# Estudo de Impacte Ambiental do Novo Aeroporto de Lisboa

**Relatório Final**

Volume III – Aditamento  
Tomo 1 - Relatório

Vem-se, desta forma, dar resposta ao Pedido de Elementos Complementares formulado pela Comissão de Avaliação (CA) do EIA do NAL, ao abrigo das disposições do n.º 5 do Artigo 13.º do Decreto-Lei n.º 69/2000, de 3 de Maio, alterado e republicado pelo Decreto-Lei n.º 197/2005, de 8 de Novembro.

Figura 2.1 – Concepção geral do sistema de drenagem de águas pluviais do NAL

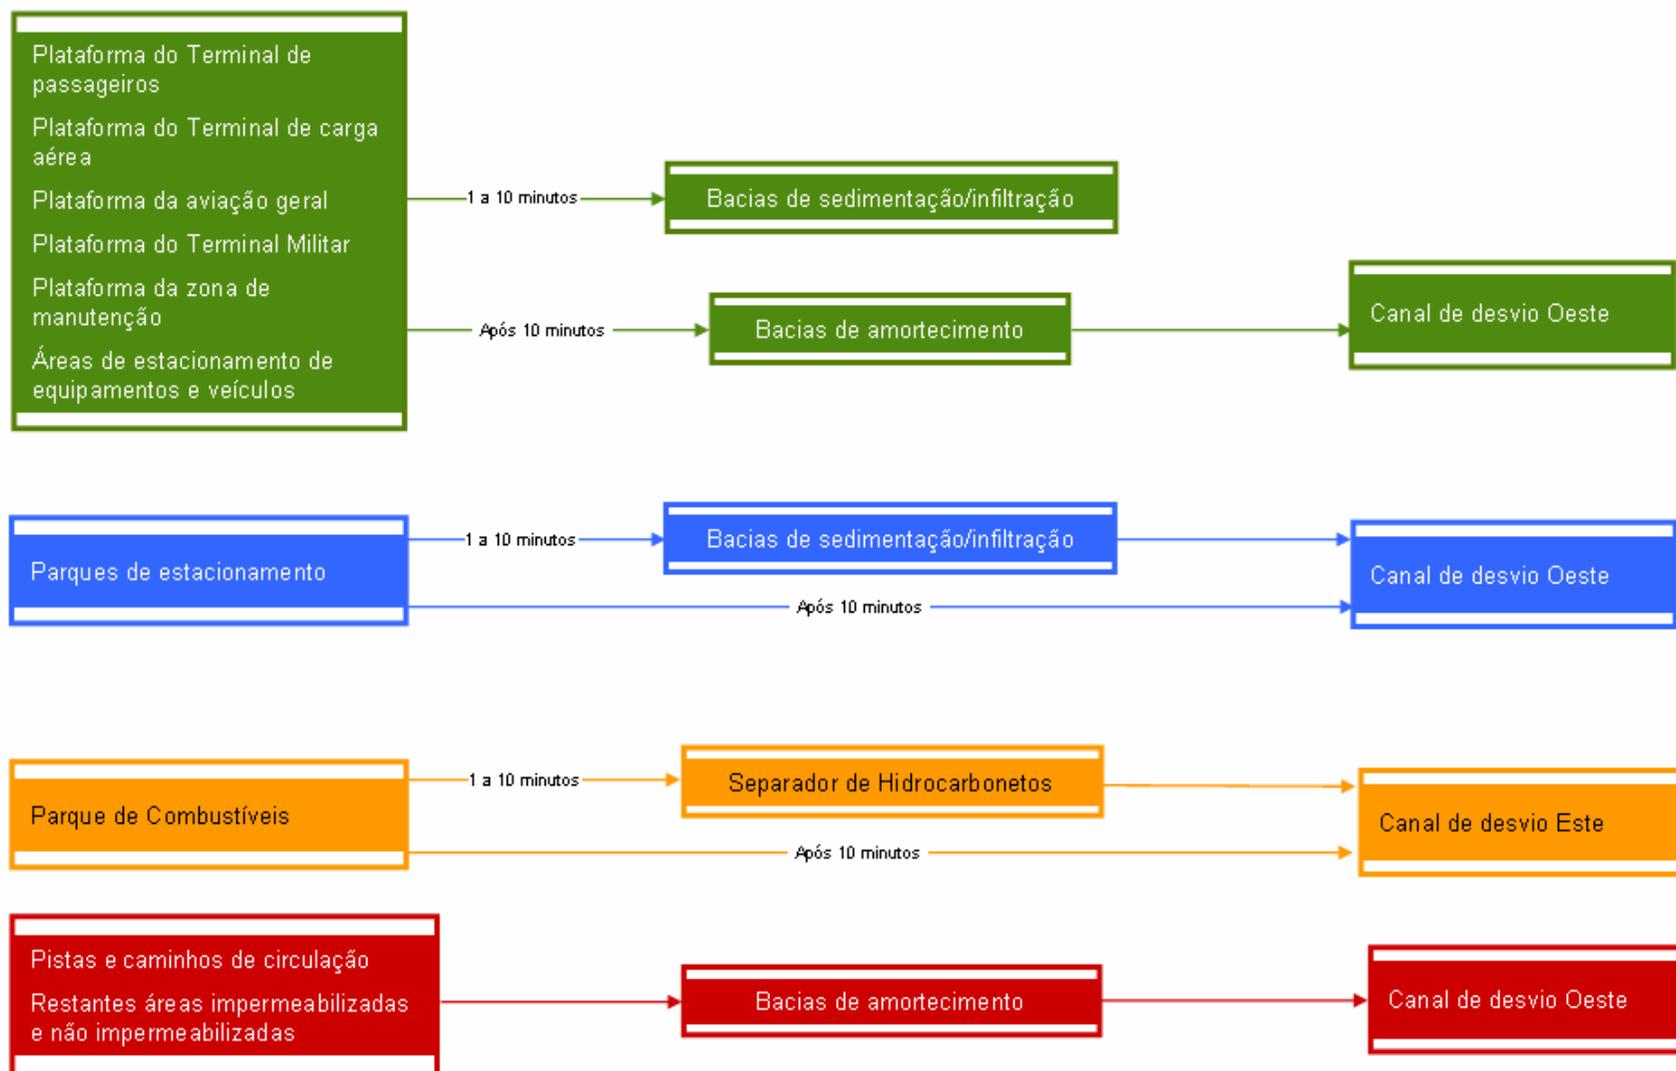
- b) ***“O Capt. 3.5.18.3 é relativo às águas residuais contaminadas, pela sua leitura infere-se que estas águas resultam da drenagem das águas pluviais de várias áreas onde é possível haver contaminação por hidrocarbonetos, estando previstas bacias de retenção. Questiona-se se esta é a interpretação correcta e solicita-se que seja descrita a sua articulação com a rede de drenagem de águas pluviais”.***

Para fazer face a situações de acidente, está prevista a implantação de tanques subterrâneos, com dimensão adequada para a contenção de eventuais derrames.

O encaminhamento dos derrames para estes tanques é efectuado através de um sistema de válvulas na rede de drenagem. Os poluentes retidos nos tanques são posteriormente removidos por bombagem para camiões cisterna para encaminhamento a destino final (instalações de tratamento exteriores ao NAL).

**Figura 3.4 – Localização prevista para o NAL e dimensão em planta do layout adaptado à nova localização – CTA**

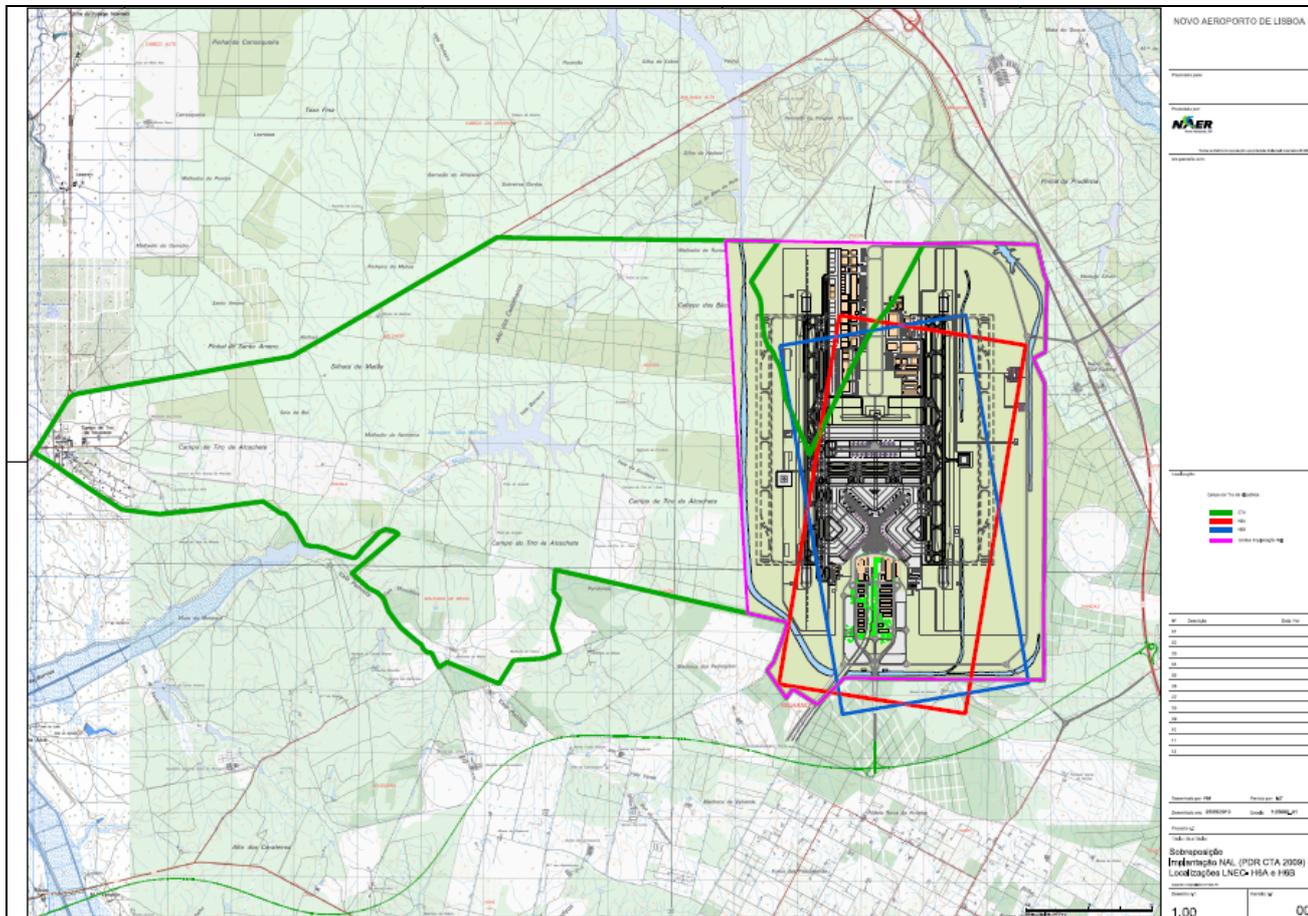
*Ora, segundo o EIA, o Plano Director de Referência (PDR) do NAL, depois de uma análise de todas as condicionantes locais, consolidou a actual localização do NAL e a configuração das pistas a 18/36, resultando uma realocação das pistas 1,5 km para NW grosso modo face ao estudo do LNEC, afigurando-se que contraria uma das recomendações finais da AAE.*

Nestas condições a localização prevista para o NAL coincide genericamente com a localização estudada pelo LNEC – zona H6 – naturalmente ajustada de forma a poder dar cumprimento à primeira recomendação da Declaração Ambiental que aqui se transcreve – “...*optimização, na área disponível, da implantação preliminar estudada para a infra-estrutura aeroportuária...*” –, considerando o menor atravessamento aéreo da ZPE do Estuário do Tejo e tomando em conta as dimensões da infra-estrutura que agora, especificamente, e para aquele local, se projecta (Figura 3.4).

**Figura 3.5 – Implantação do NAL e de uma potencial alternativa localizada 6 km a Sudoeste do local considerado no PDR**

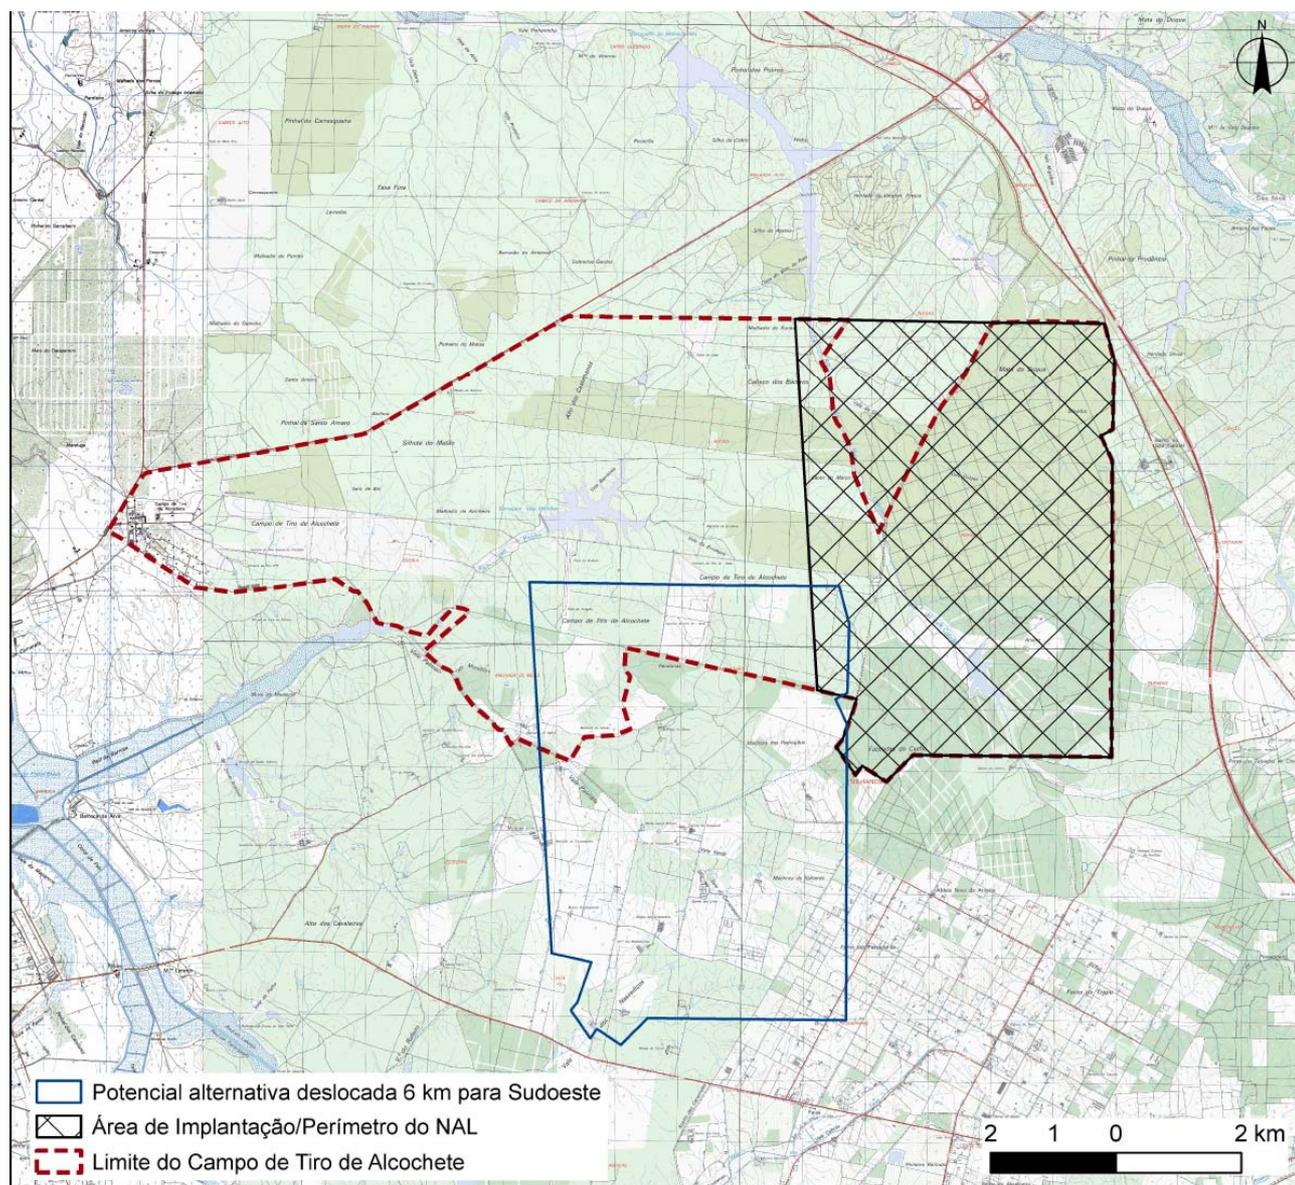
Porem não foi reflectido nas Recomendações da Declaração Ambiental que “... para maior sustentabilidade do sistema de transportes (efeitos ambientais, económicos e de consumo de energia), procurar que a implantação (do NAL) se verifique o mais a sudoeste possível a partir de H6B.”

A este respeito acresce ainda que a implantação do NAL nesta hipotética localização conduziria a interferências significativas face à ZPE e implicaria garantidamente um maior número de expropriações tal como se demonstra na Figura 3.5.

Figura 5.1 – Distribuição das áreas de ocupação do solo segundo o Corine Land Cover 1990 utilizadas para o cálculo da recarga (mapa fornecido por Oliveira, 2010)

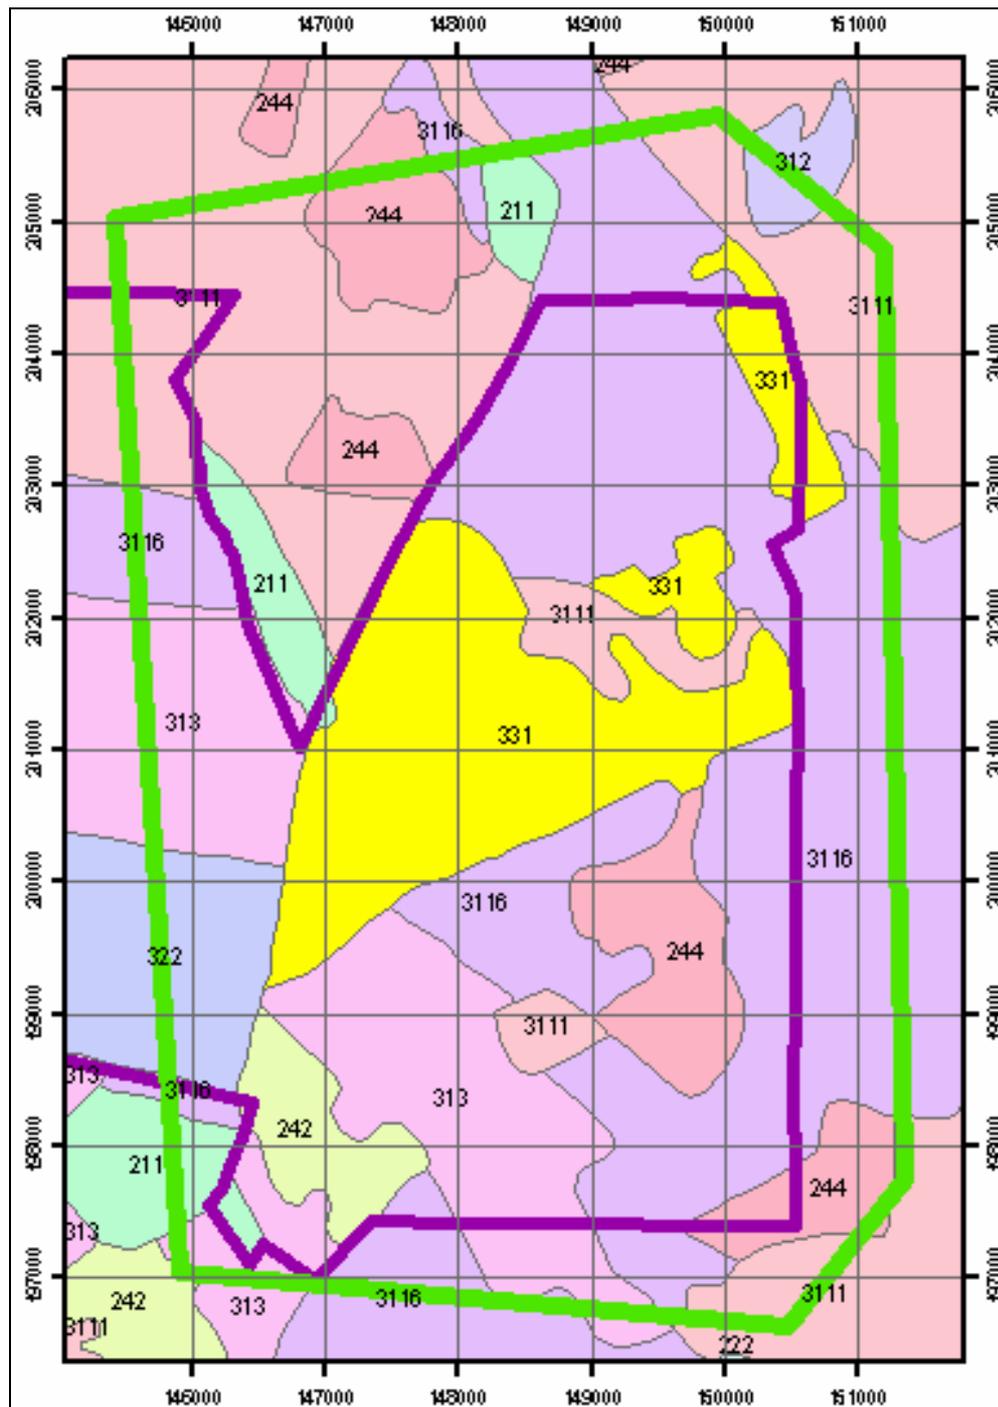
**A.21 - “Deverá ser explicado, a existência de uma linha, orientada SW-NE, e sensivelmente a meio da área em estudo, que cria uma divisória nas classes de recarga. Segundo esta ARH não existem modificações nas classes de solos e nas características geológicas que justifiquem a sua criação; Ainda relativamente a esta linha, deverá ser esclarecido no resultado final do Método DRASIC”.**

Segundo informação prestada por Oliveira (2010), a utilização do Corine Land Cover datado de 1990 (que corresponde a um período de referência de 1985 a 1987) deveu-se ao facto de as séries temporais utilizadas para realizar o balanço hídrico subterrâneo apresentarem maior correspondência com esse período (de 01/10/1959 até 30/09/1986). Foi ainda mencionado que, de acordo com as observações realizadas durante o estudo do NAL (LNEC, 2008 e 2009), a área do NAL estaria em constante alteração com a plantação de eucaliptos numas áreas e o abate de eucaliptos noutras áreas, o que levou a não pôr em causa a cartografia Land Cover utilizada uma vez que a mesma poderia reportar, para a área em questão, a uma situação em que tivesse sido efectuado abate de árvores e, como tal, o solo se apresentasse a descoberto, sem ocupação vegetal.

Uma diferença que se assinala na comparação do mapa da Figura 5.1 com as duas cartografias da ocupação do solo do Corine Land Cover 2000 e 2006 (apresentadas no Desenho ORD.D001 do EIA) refere-se à ocupação do solo no referido alinhamento com orientação NE-SW, notadamente:

Figura 6.4 – Apresentação da malha de receptores utilizada na simulação a nível local

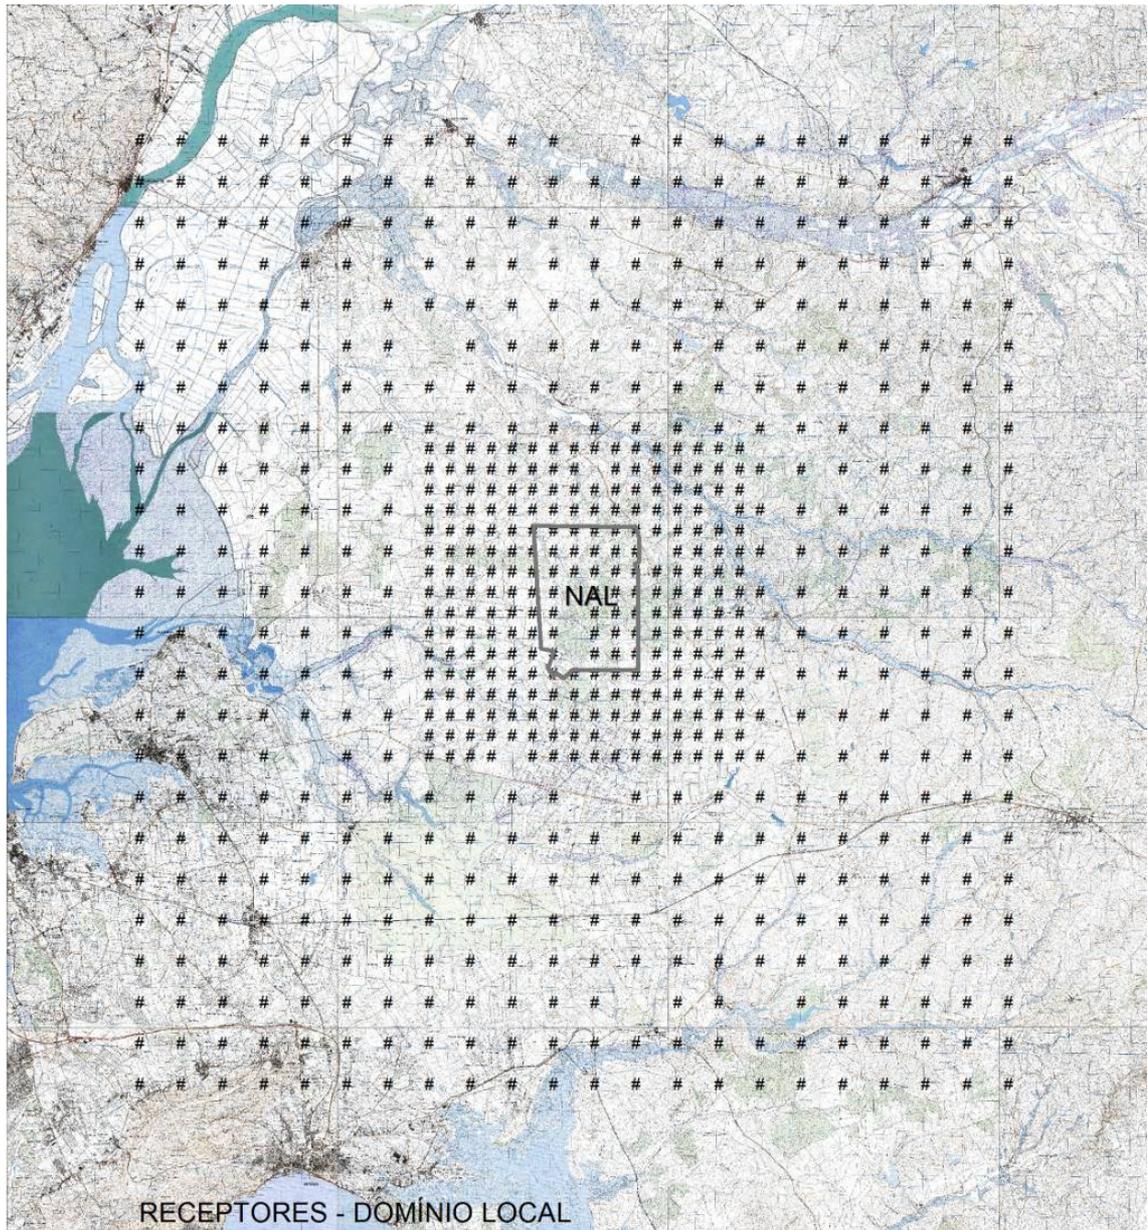
**A.58 - “Para a caracterização da situação de referência foram definidos dois domínios de análise referenciados como escala local (malha de 1 km e de 2 km) e escala regional (malha de 5 km numa área de 200 km x 200 km). A escala local foi usada para a avaliação dos poluentes  $NO_2$ ,  $SO_2$ ,  $CO$ ,  $C_6H_6$ ,  $PM_{10}$  e  $PM_{2,5}$ . A escala regional foi usada para a avaliação dos poluentes  $O_3$  e também  $NO_2$ . Devem ser apresentadas as malhas do domínio local e do domínio regional à semelhança do que é feito para a fase de construção”.**

Em resposta ao solicitado, nas Figuras 6.3 e 6.4 apresentam-se as malhas de receptores utilizadas na modelação do domínio local e regional, respectivamente.
